RASENTRIMMER

GL220-----B

TYPE 1

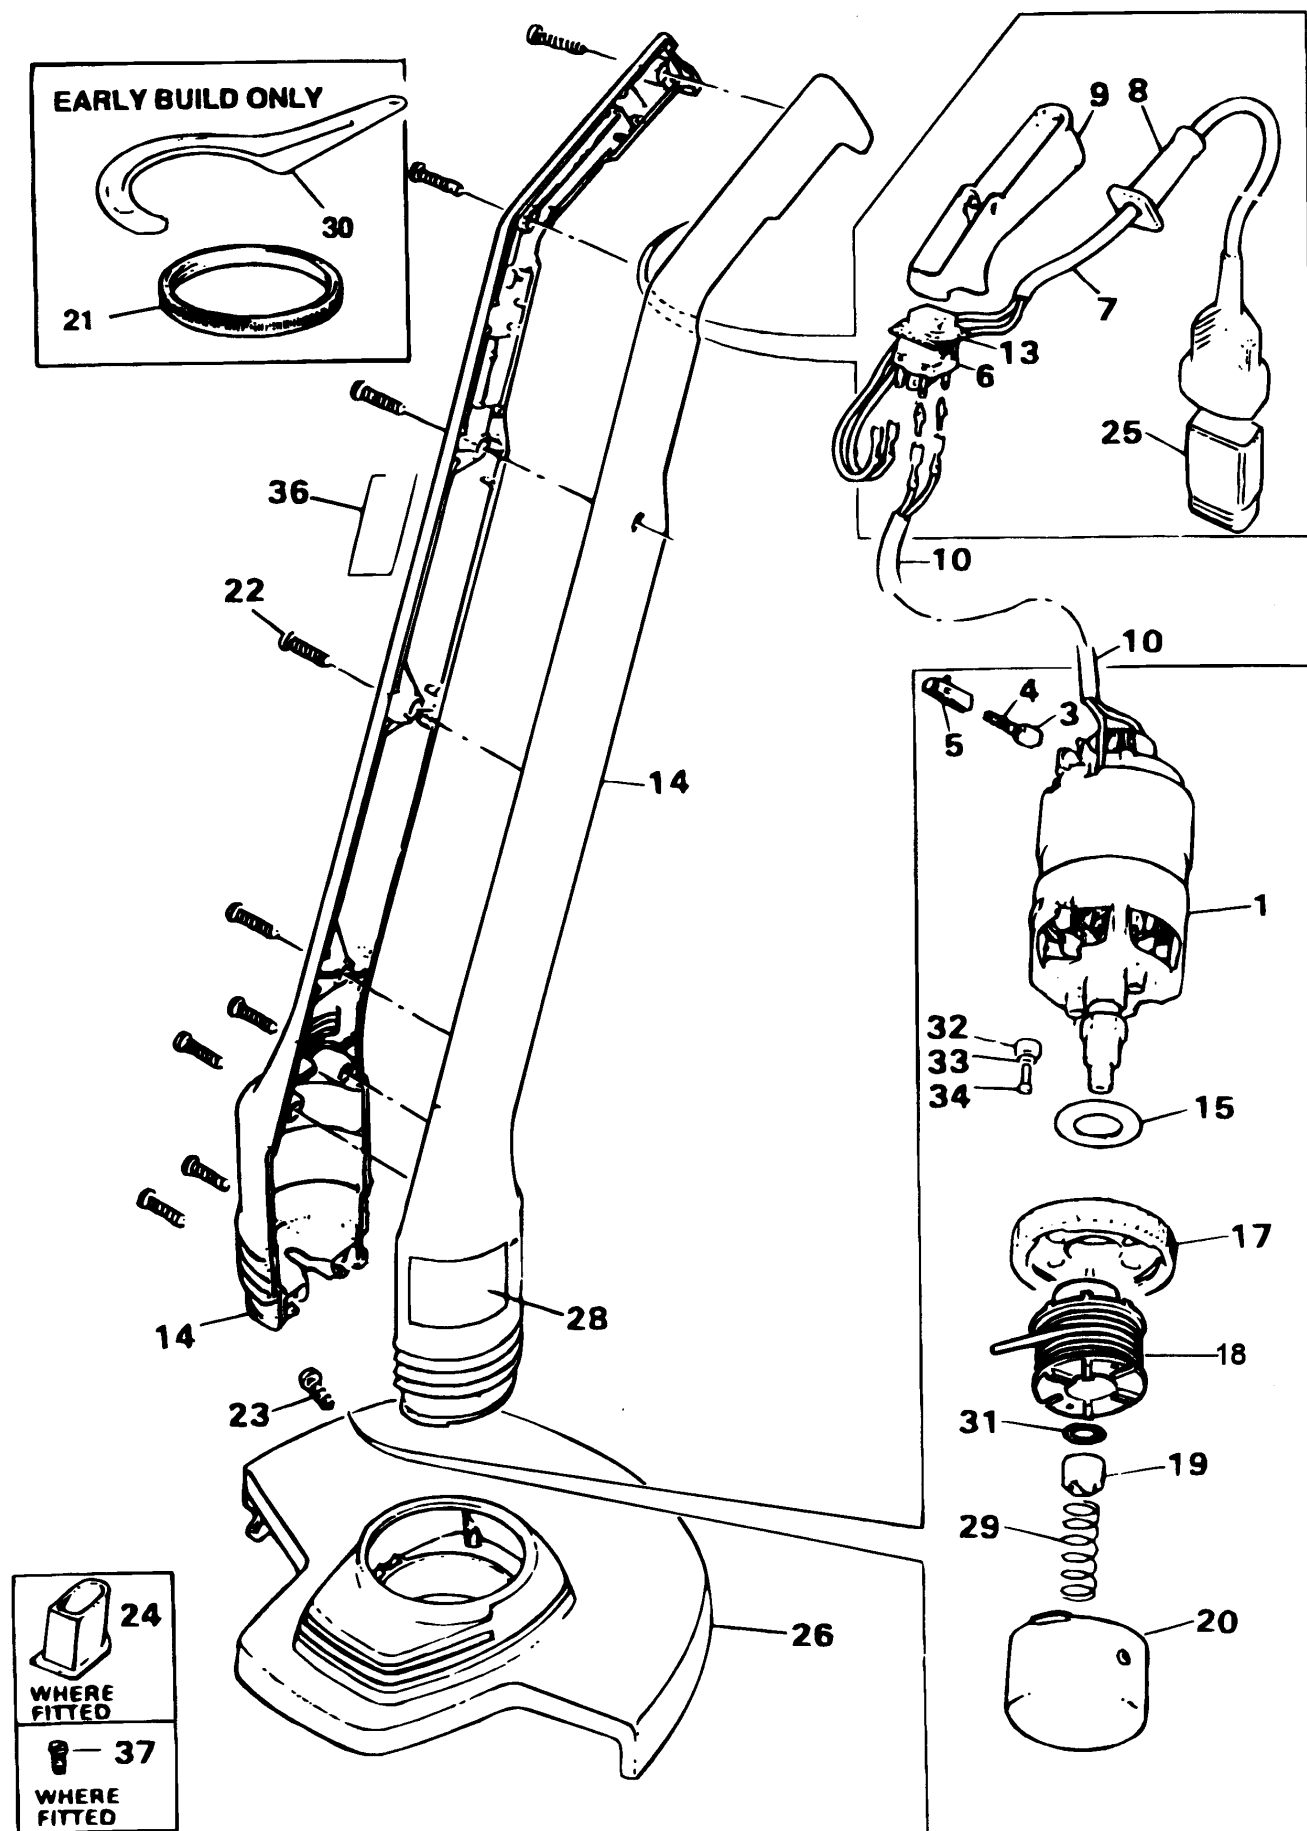
Wie oben aufgefüllt sind jetzt nur noch 255 mm Schutzbleche erhältlich.

Alle älteren Ausführungen des LC-Trimmers, D709, D809, D810, D823, D825 müssen auf den oben aufgeführten GL210/GL220 Stand umgerüstet werden.

Ältere automatisch beschickte Einheiten wurden mit einem Klemmring (Teil 21) ausgerüstet, um den Spulendeckel festzuhalten. Neuere Ausführungen wurden modifiziert, und der Klemmring wurde entfernt.

Wenn die älteren Ausführungen nicht mehr im Lager vorhanden sind, ist die Einheit unter Verwendung der Teile 17 und 20 auf die neuere Version umzurüsten und Teil 21 ist wegzuwerfen.
